KV EKROTEN MFL

SITUATIONSPLAN

VÄRME OCH SANITET

ARB. NR 3564
RITN. NR V 500

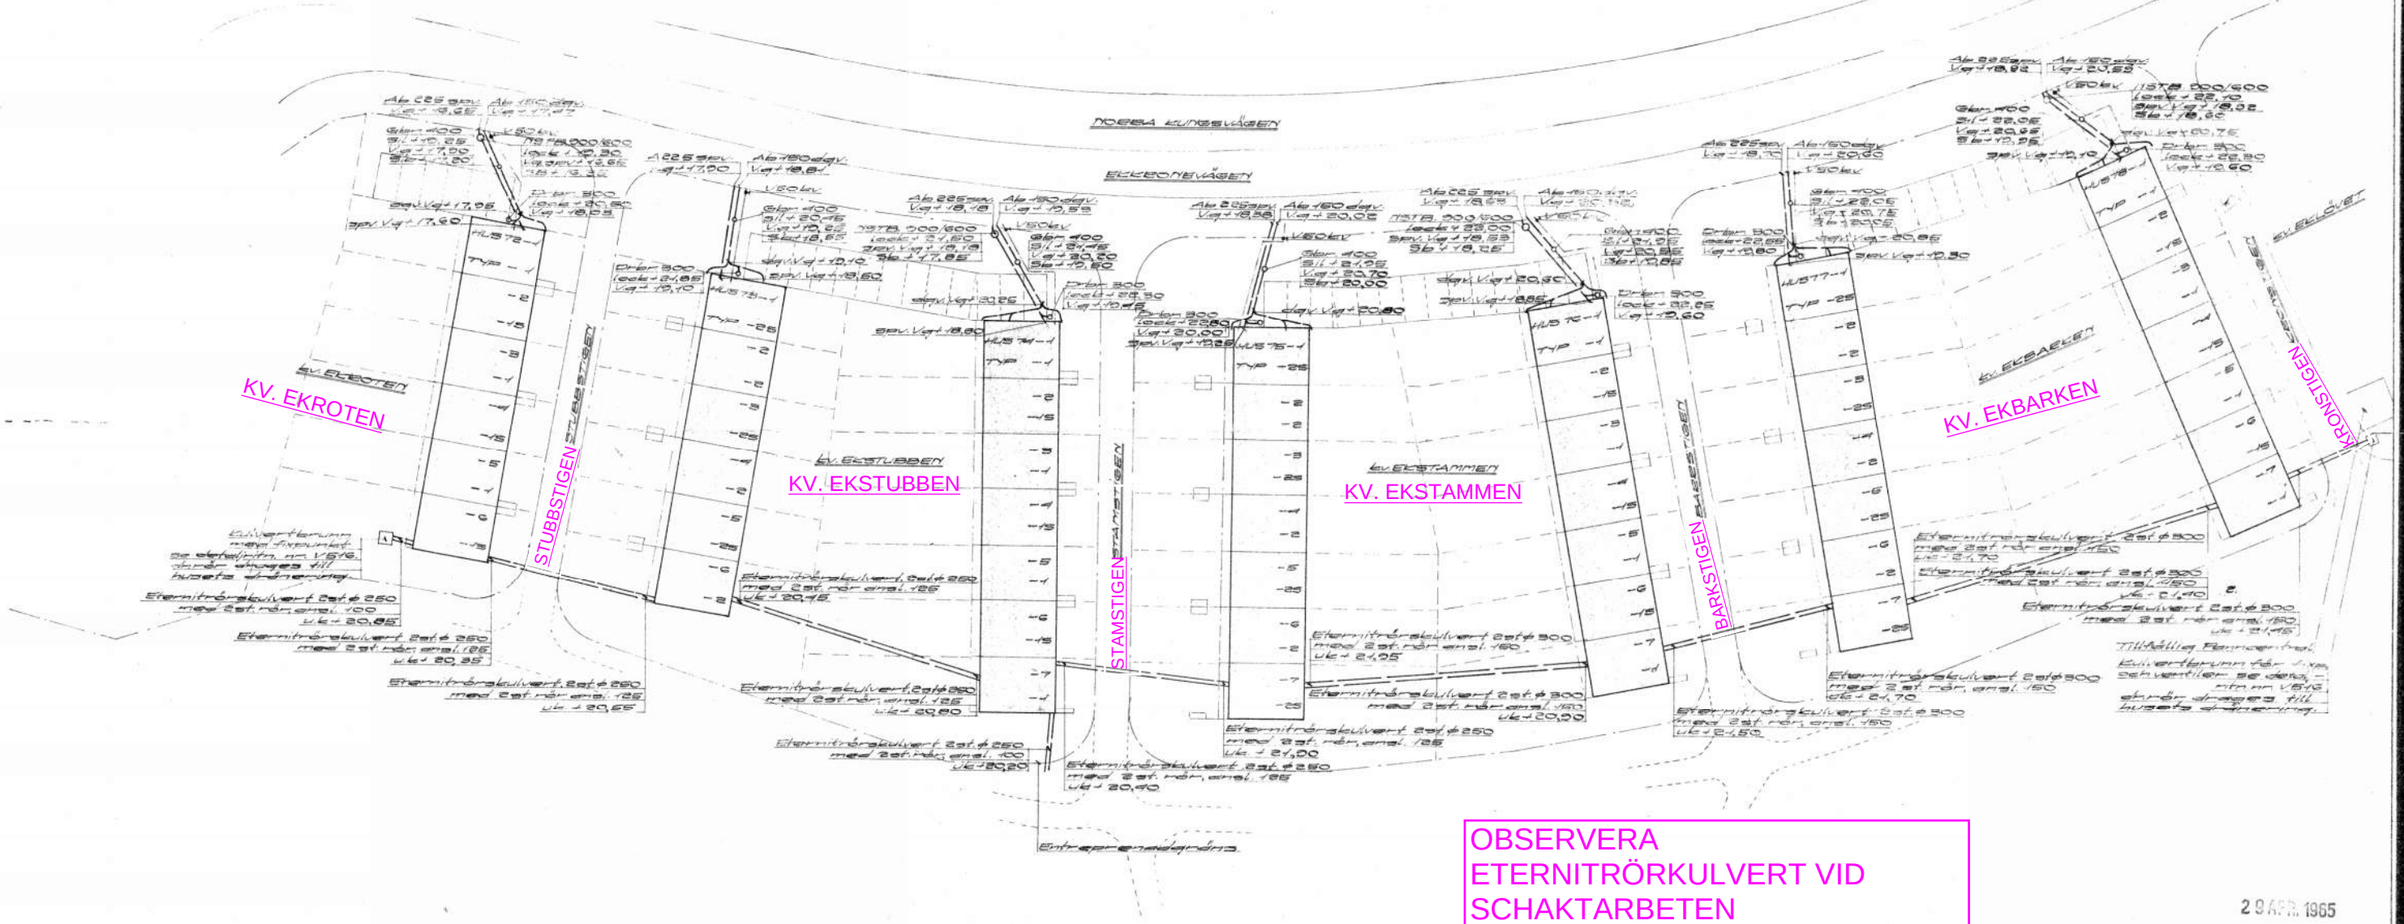
Samtliga spillvattenledningar inom hus och tomt skall ha en lutning på 20‰ (minimi)
" dagvattenledningar " " " " " " " 10‰

" bottenplaner kompletteras med sanitära installationer
då dessa skall granskas av rörinspektionen.
Däremot har vi inget behov av ritningar med enbart
Värmeledningskonstruktioner inlagda, då denna art av ledningar
ej äro anslutna till stadens nät

Godkänner till efterrättelse
Om något å denna ritning strider mot fastställda förskrifter, skola dock dessa iakttagas såvida ej särskild anledning om undantag gjorts.
Lidingö stads Byggnadskontor den 6/5 1965
RÖRINSPEKTIONEN
J. Olsson
